<b>Recipients :</b>	Stoneridge Importers' Network
<b>Release date :</b>	April 5 <sup>th</sup> , 2024
<b>Update Purpose :</b>	Initial release
<b>Object :</b>	Optimo SW version 7.4

### Optimo<sup>2</sup> Software Version 7.4

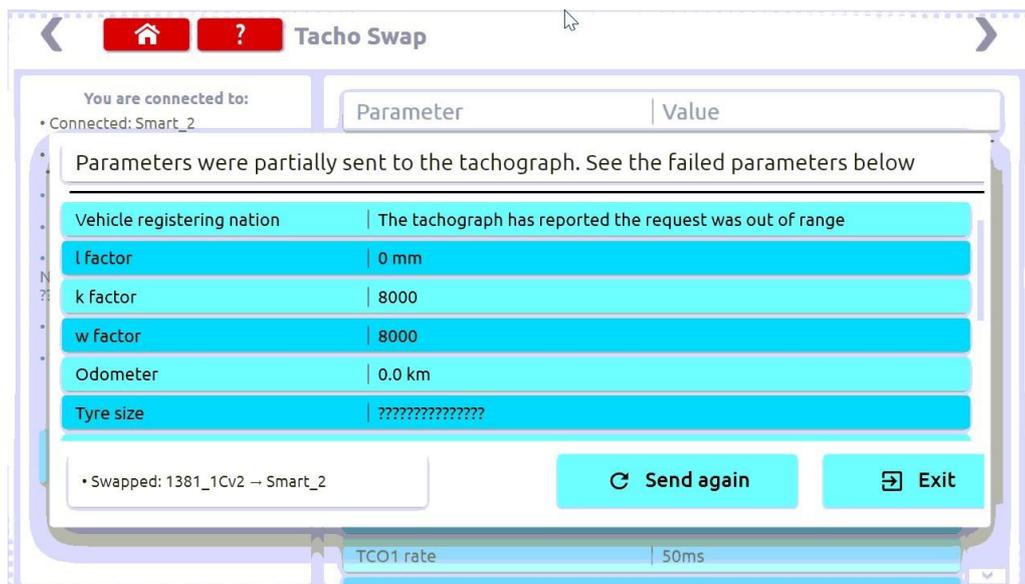
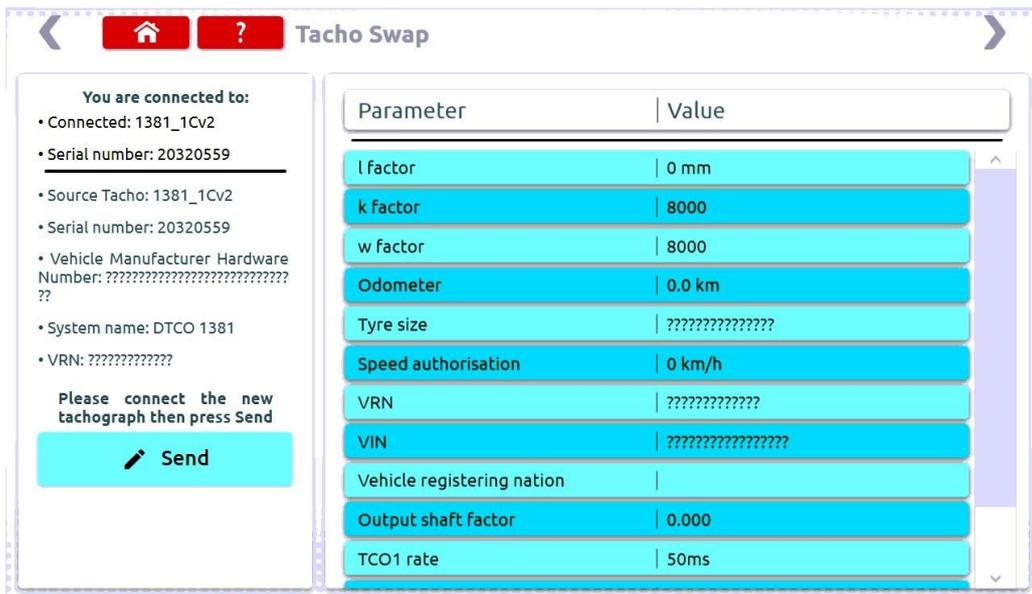
7.4 ist die Softwareversion, die TACHOSWAP für SE5000 Smart 2 ermöglicht.

- Alle Anwendungen** - Erinnerung an die Smart 2-Nachrüstung, die Ende dieses Jahres ansteht! Hinweis: Der Benutzer verliert keine Zeit beim Betrachten der Informationen. Die Meldung wird nämlich nur während der Bestimmung des Fahrtenschreiber-Typs angezeigt

### 4. MKIII > Lesen & Ändern – Verbesserungen und neue Funktionen

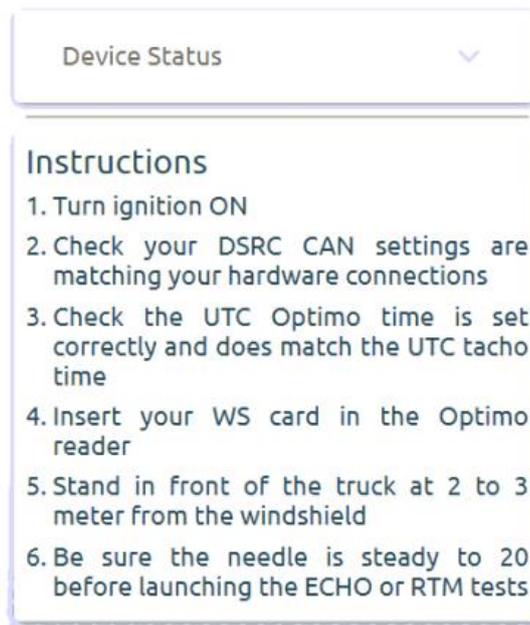
- a. Verbesserung an der Benutzeroberfläche: Jeder neue Wert wird nun rot hervorgehoben. Die Hervorhebung verschwindet, wenn der Benutzer zu einer neuen Kachel navigiert.

- i. Dies soll verhindern, dass Parameter versehentlich geändert werden
- b. Alle Tastaturen auf Grossbuchstaben umstellen
- c. Datum und UTC-Zeit in den Kalibrierungsparametern sind nur lesbar
